INFORME VISITA UNIDADES SANITARIAS

MUNICIPIO DE PARATEBUENO.

Empresas Públicas de Cundinamarca SA ESP, suscribió con PRANO INGENIERIA SAS el contrato de obra EPC-PDA-O-358-2019, el cual contaba con la construcción de unidades sanitarias en tres municipios del Departamento de Cundinamarca, uno de ellos, es el Municipio de Paratebueno, para el cual se destinaba la construcción de 24 unidades sanitarias en el área rural del mismo.

2. HUMBERTO HERNANDEZ – VEREDA BOQUERON BAJO - CUMPLE

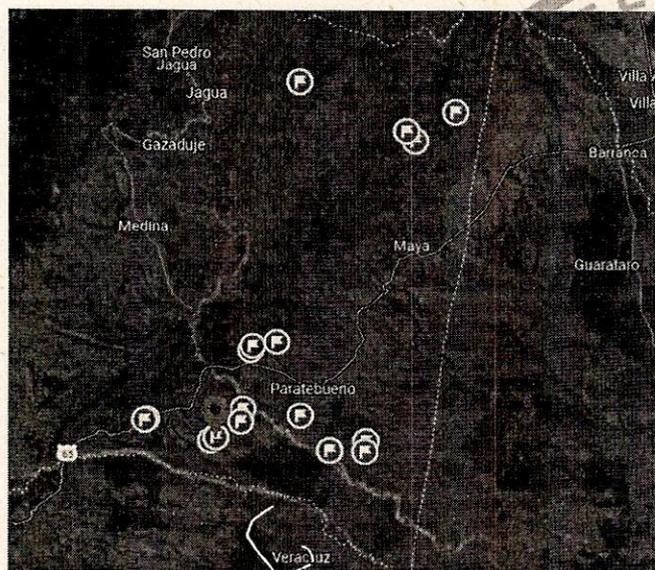
- La visita fue atendida por el Señor Humberto Hernández, beneficiario del proyecto.
- Tras realizar la inspección visual y validar la construcción y funcionamiento de la unidad sanitaria, se determinó que la estructura de la caseta y todos sus accesorios cumplen con las especificaciones técnicas de diseño y que los cuatro puntos de agua, (Lavamanos, lavadero, ducha y sanitario), funcionan con total normalidad.

- En cuanto al desagüe de la unidad sanitaria, se evidenció la construcción de la caja de inspección e instalación de la trampa de grasas, esta última, se encuentra conectada al suelo directamente, modificación que fue realizada por el beneficiario quien lo manifestó de esa manera.

- Al interrogar por el tanque séptico, tanque FAFA y campo de infiltración, el señor Humberto indicó que el contratista construyó todo el sistema séptico, el cual funciona con normalidad; sin embargo, afirma que fue el, quien tapo los tanques y construyó una placa encima, esto, para evitar los malos olores y accidentes con el ganado.

4. NOELIS VAQUIRO – VEREDA QUIENQUITA - CUMPLE

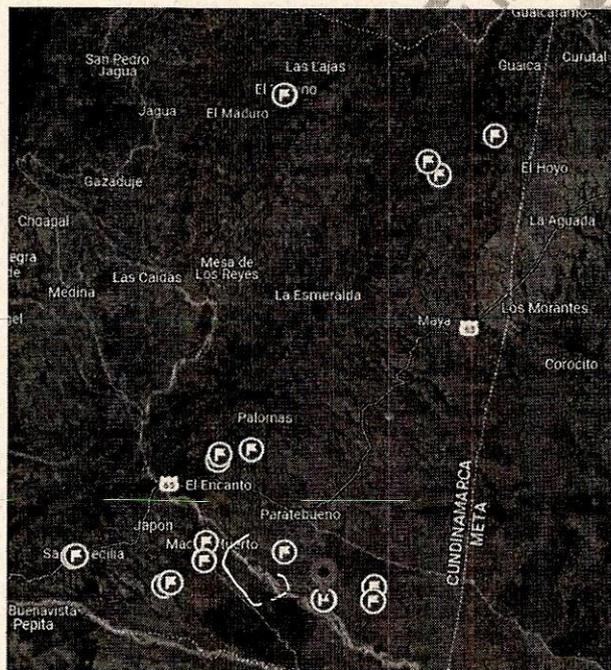
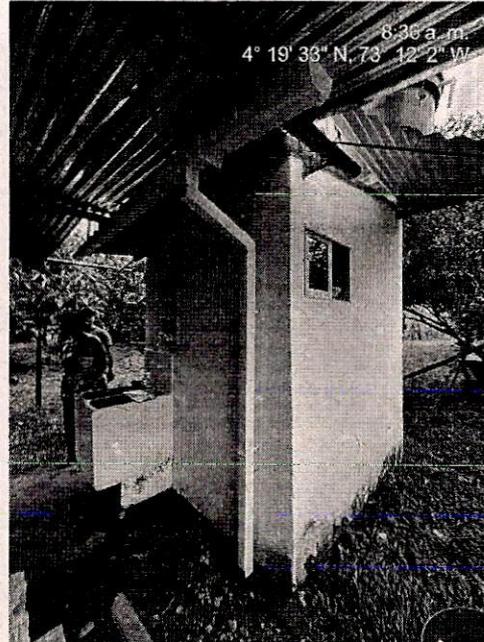
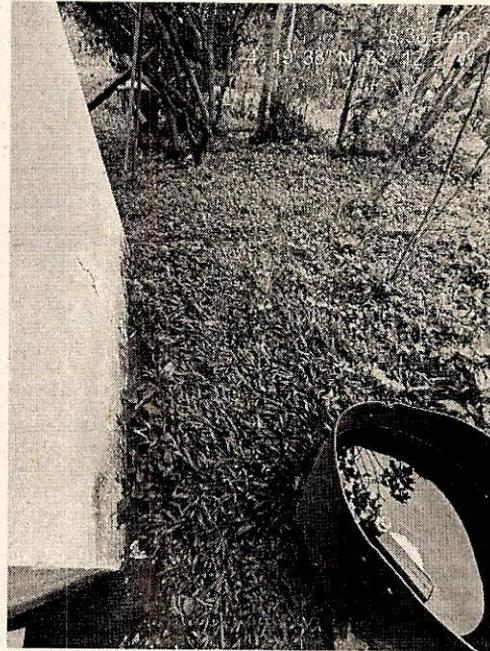
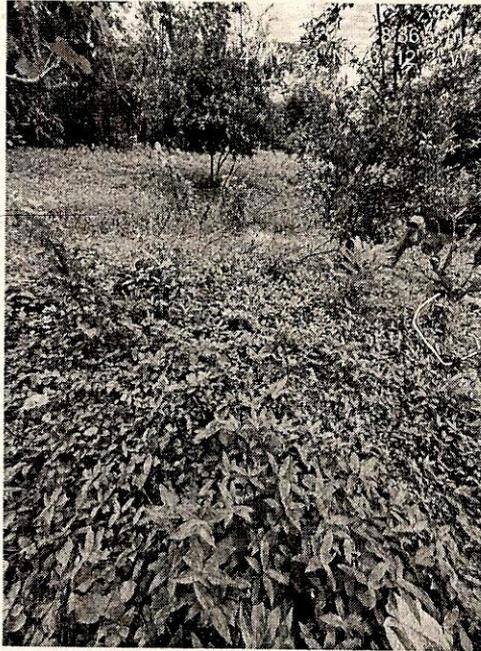
- La visita fue atendida por la Señora Noelis Vaquiro, beneficiaria del proyecto.
- Tras realizar la inspección visual, se identificó que la estructura unidad sanitaria cumple con las especificaciones de conformidad con los diseños y que la misma cuenta con suministro de agua y por ende funcionan con normalidad los cuatro puntos de agua, (Lavamanos, lavadero, ducha y sanitario).

- Para el desagüe de la unidad sanitaria se evidenció la construcción de la caja de inspección, mientras que la trampa de grasas, la beneficiaria manifestó que la retiro por decisión propia.

- Al interrogar por el tanque séptico, tanque FAFA y campo de infiltración, la señora Noelis afirmó que los mismo fueron construidos por le contratista de obra, pero los se encuentran enterrados, pues fue ella quien los tapo para evitar malos olores o accidente.

5. HERNANDO BAQUERO – VEREDA QUIENQUITA - CUMPLE

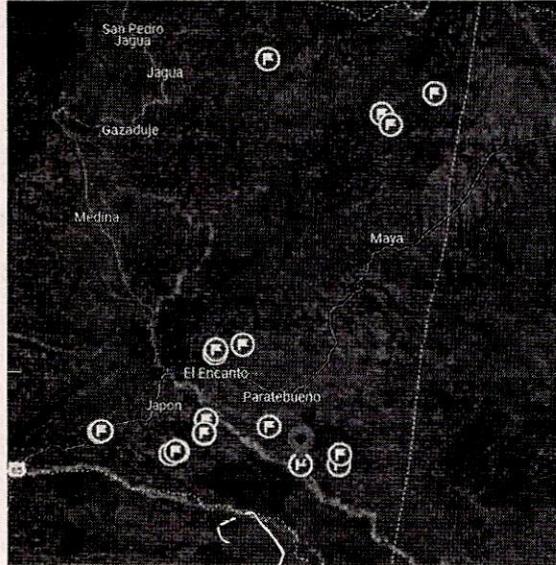
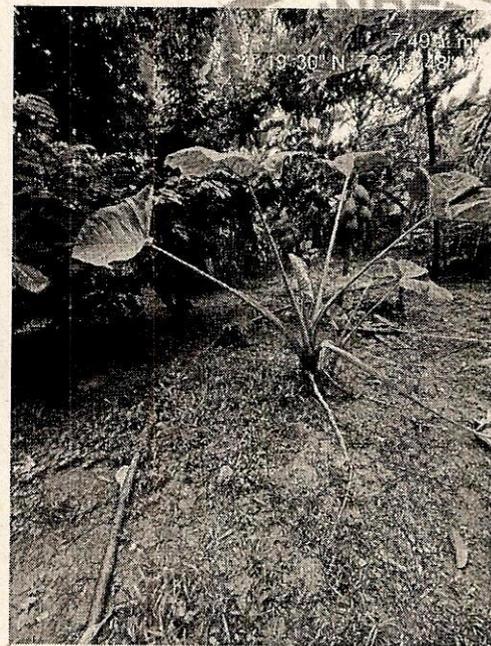
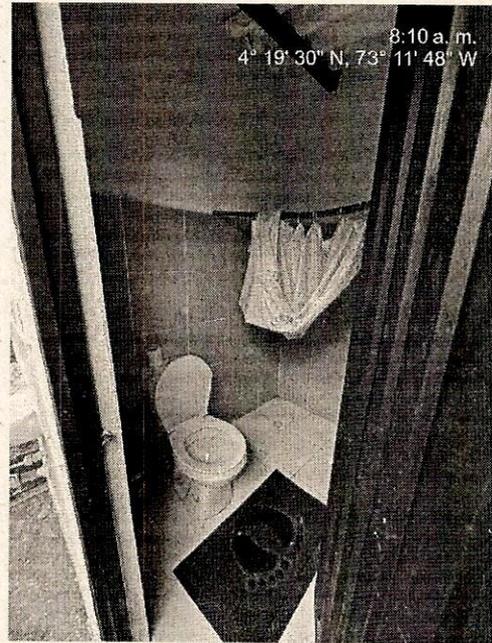
- Tras realizar la inspección visual, se identificó que la estructura de la unidad sanitaria cumple con las especificaciones de conformidad con los diseños y que la misma cuenta con suministro de agua y por ende funcionan con normalidad los cuatro puntos de agua, (Lavamanos, lavadero, ducha y sanitario).
- Para el desagüe de la unidad sanitaria se evidenció la construcción de la caja de inspección e instalación de la trampa de grasas y al interrogar por el tanque séptico, tanque FAFA y campo de infiltración, el beneficiario indico que el contratista construyo todo el sistema y que ha funcionado con total normalidad; sin embargo, afirma que fue el mismo quien tapo los tanques, esto para evitar malos olores.
- En el marco de la visita se llevó a cabo una validación de la unidad sanitaria a través de un formato, el cual se anexa al presente informe.

6. LUZ MARY SANCHEZ – VEREDA SANTA CECILIA – NO CUMPLE

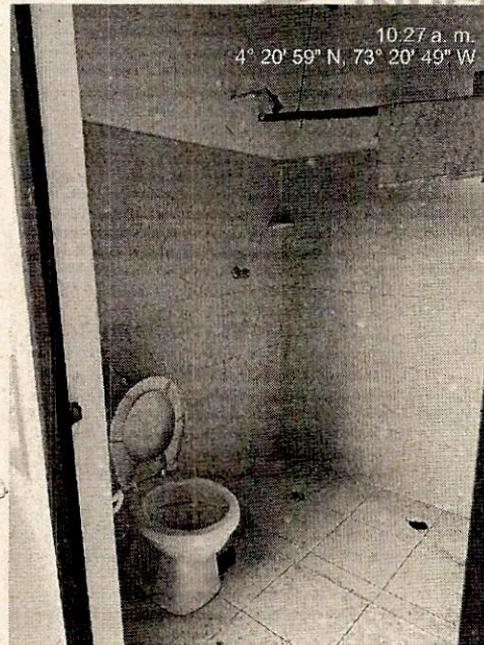
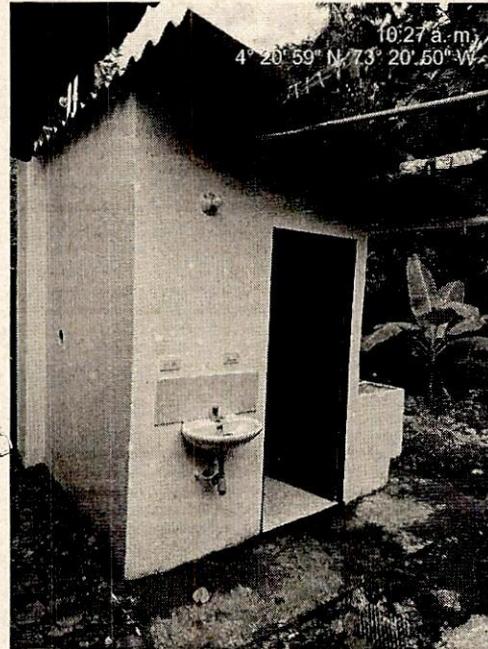
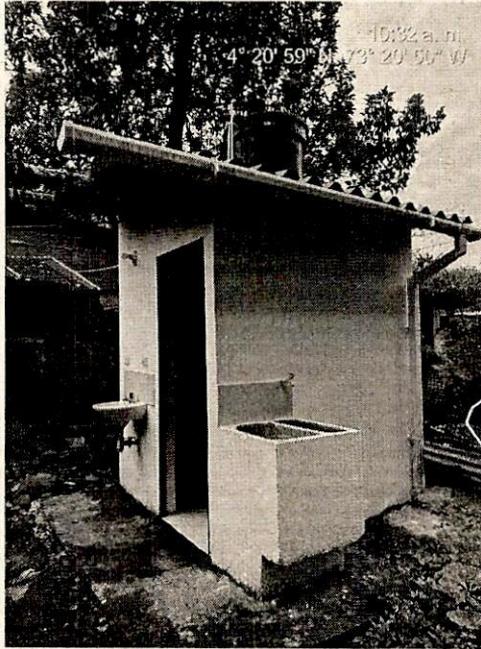
- Tras insistir vía telefónica al beneficiario, no hubo persona alguna que atendiera la visita. En el desarrollo de la visita, se revisó la construcción de la unidad sanitaria y el funcionamiento de la misma.

- Durante la inspección realizada, se identificó que la estructura de la caseta de la unidad sanitaria cumple con las especificaciones técnicas de diseño y que los 4 puntos de agua funcionan con total normalidad, (Lavamanos, lavadero, ducha y sanitario).
- En cuanto al desagüe, se revisó el sistema de séptico, y no fue posible encontrar la caja de inspección, trampa de grasas, tanque séptico, tanque FAFA y mucho menos el campo de infiltración, por lo tanto, no se pudo corroborar la instalación y funcionamiento del sistema.
- En el marco de la visita se llevó a cabo una validación de la unidad sanitaria a través de un formato, el cual se anexa al presente informe.

7. GIL ARIALDO BETANCOURT – VEREDA BOQUERON BAJO - NO CUMPLE

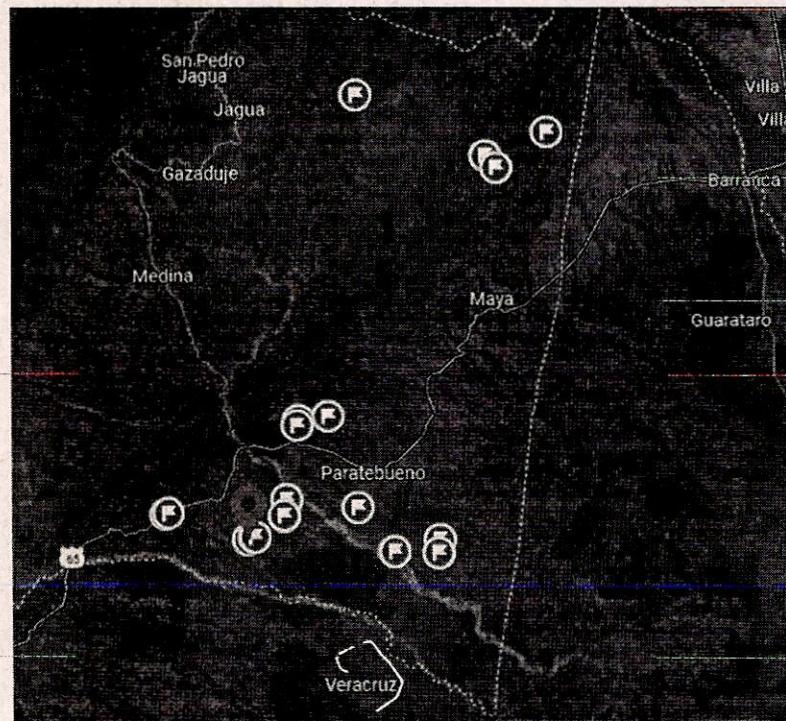
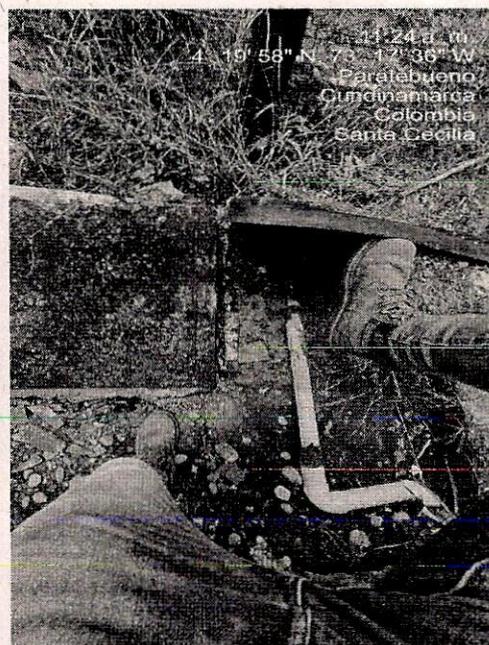
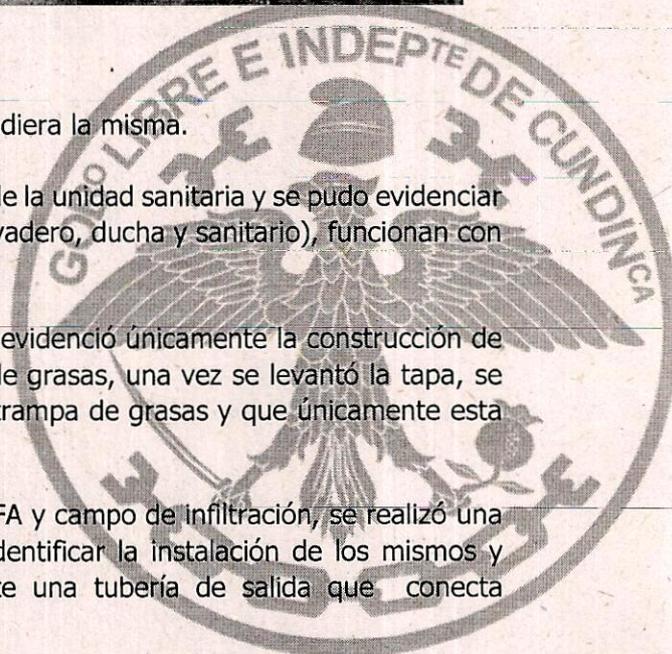
- En el desarrollo de la visita no hubo quien atendiera la misma.
- Durante la diligencia, se revisó la construcción de la unidad sanitaria y se pudo evidenciar que los cuatro puntos de agua (Lavamanos, lavadero, ducha y sanitario), funcionan con total normalidad.

- Que para el desagüe de la unidad sanitaria se evidenció únicamente la construcción de la caja de inspección, en cuanto a la trampa de grasas, una vez se levantó la tapa, se pudo determinar que no está el tanque de la trampa de grasas y que únicamente esta ubicada la tapa de la misma.

- Para la revisión del tanque séptico, tanque FAFA y campo de infiltración, se realizó una inspección visual, de la cual no fue posible identificar la instalación de los mismos y mucho menos el funcionamiento, pues existe una tubería de salida que conecta directamente con el suelo.

8. CAROLINA HERNANDEZ - VEREDA BOQUERON - NO CUMPLE

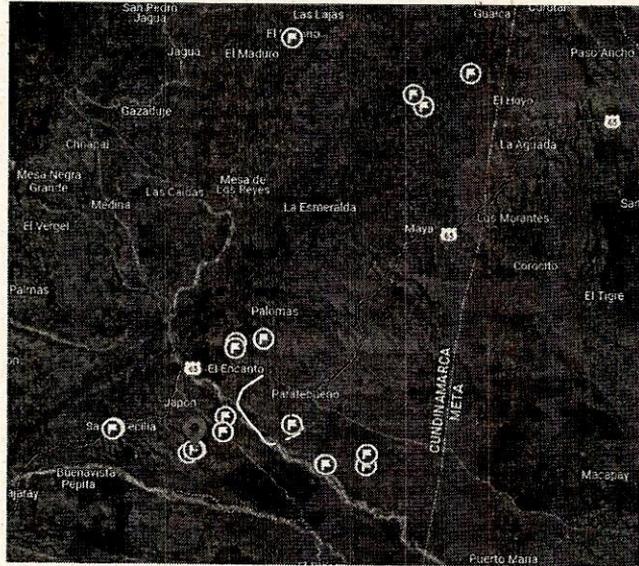
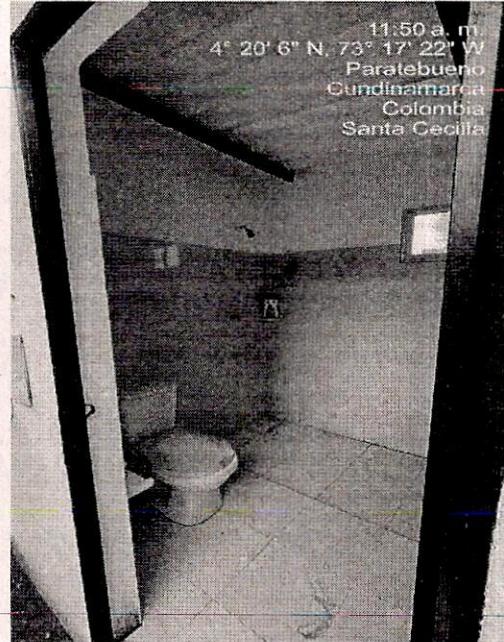
- Tras realizar la inspección visual y verificar la construcción y funcionamiento de la unidad sanitaria, se determinó que la estructura cumple con las especificaciones de conformidad con los diseños y que los 4 puntos de agua (Lavamanos, lavadero, ducha y sanitario), funcionan con normalidad.

- En cuanto al desagüe de la unidad sanitaria, se evidenció la construcción de la caja de inspección pero no su tapa de acceso y por otro lado, la trampa de grasas se ubica en el campo pero no esta en funcionamiento, pues no se empalma con ninguna de las estructuras que hacen parte del sistema.

- Al interrogar por el tanque séptico, tanque FAFA y campo de infiltración, la beneficiaria indicó que el contratista instalo todo lo mencionado con anterioridad y que funciona sin problema alguno; sin embargo, afirma que fue ella misma quien tapo los tanques y construyo una placa encima para evitar los malos olores y accidentes con el ganado.

9. CLAUDIA MAYERLY ORTIZ – VEREDA BOQUERON BAJO - NO CUMPLE
COORDENADAS N 4° 20' 6" – W 73° 17' 20"

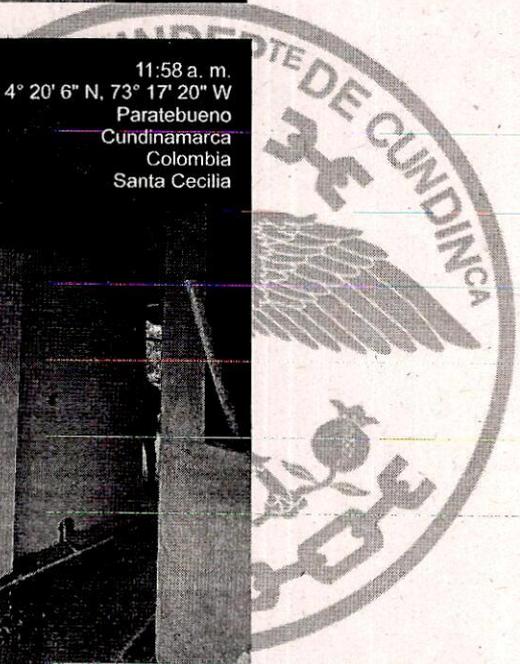
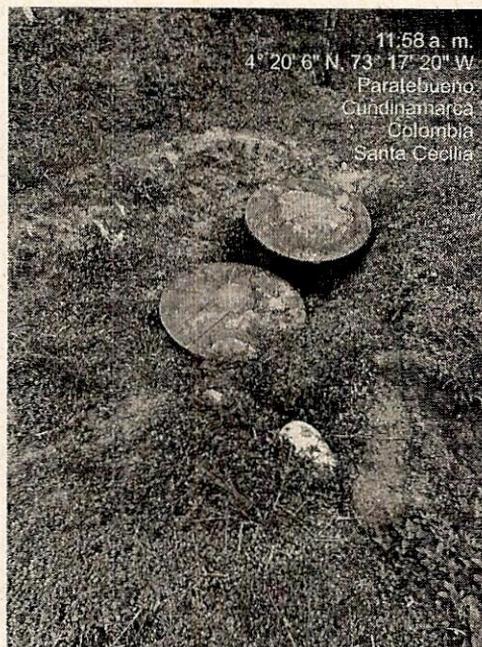
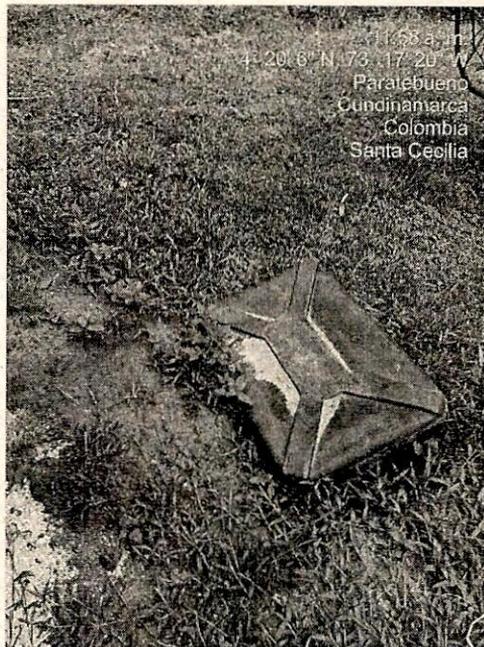
- En el desarrollo de la visita, no hubo quien atendiera la misma.
- Tras realizar la inspección visual, verificar la construcción y funcionamiento de la unidad sanitaria, se determinó que, la estructura de la unidad no cuenta con la cubierta ni los perfiles que permiten amarrar la misma.

- Por otro lado, los 4 punto de agua, (Lavamanos, lavadero, ducha y sanitario), funcionan con total normalidad.
- En cuanto al desagüe de la unidad sanitaria, no fue posible identificar la construcción de la caja de inspección, pero si la ubicación en campo de la trampa de grasas y los pozos sépticos; sin embargo, estos no están conectados y por lo tanto no están en funcionamiento, además se evidencio que están mal instalados y no cumplen con las condiciones técnicas de diseño. El campo de infiltración tampoco se identificó.

10. OTONIEL MONTAÑO – VEREDA LA EUROPA - NO CUMPLE

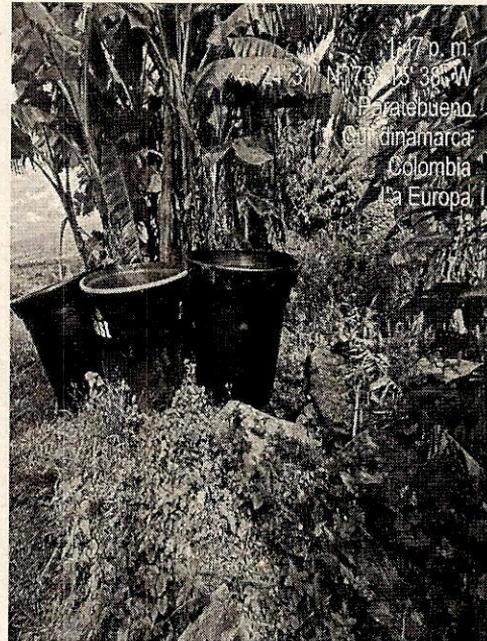
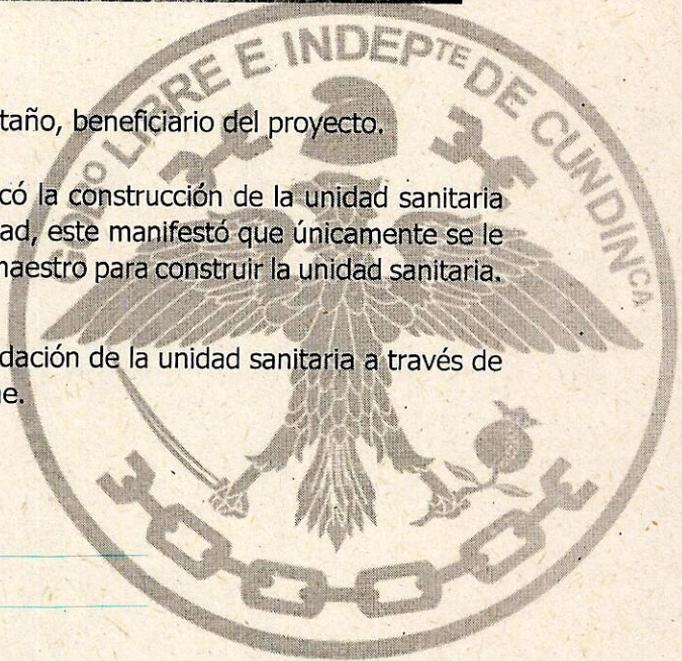
- La visita fue atendida por el Señor Otoniel Montaño, beneficiario del proyecto.
- Tras realizar la inspección visual, no se identificó la construcción de la unidad sanitaria y, al interrogar al beneficiario acerca de la unidad, este manifestó que únicamente se le entregó material y que aun sigue esperando el maestro para construir la unidad sanitaria.
- En el marco de la visita se llevó a cabo una validación de la unidad sanitaria a través de un formato, el cual se anexa al presente informe.

11. JOSE RAUL MALPICA – VEREDA LA EUROPA - NO CUMPLE

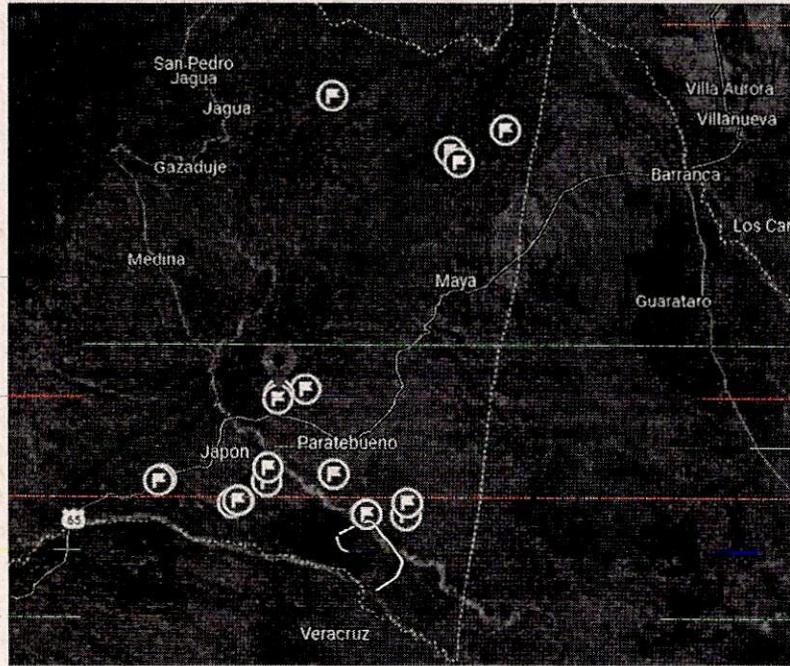
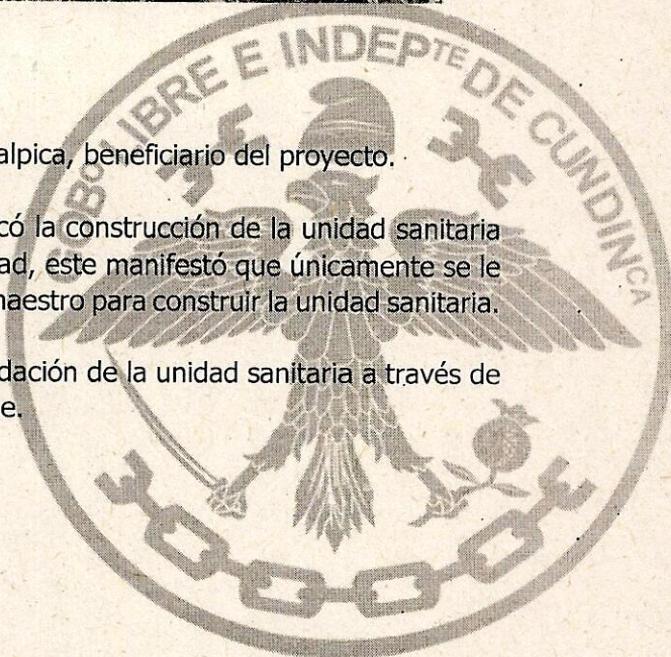
- La visita fue atendida por el Señor José Raúl Malpica, beneficiario del proyecto.
- Tras realizar la inspección visual, no se identificó la construcción de la unidad sanitaria y, al interrogar al beneficiario acerca de la unidad, este manifestó que únicamente se le entregó material y que aun sigue esperando el maestro para construir la unidad sanitaria.
- En el marco de la visita se llevó a cabo una validación de la unidad sanitaria a través de un formato, el cual se anexa al presente informe.
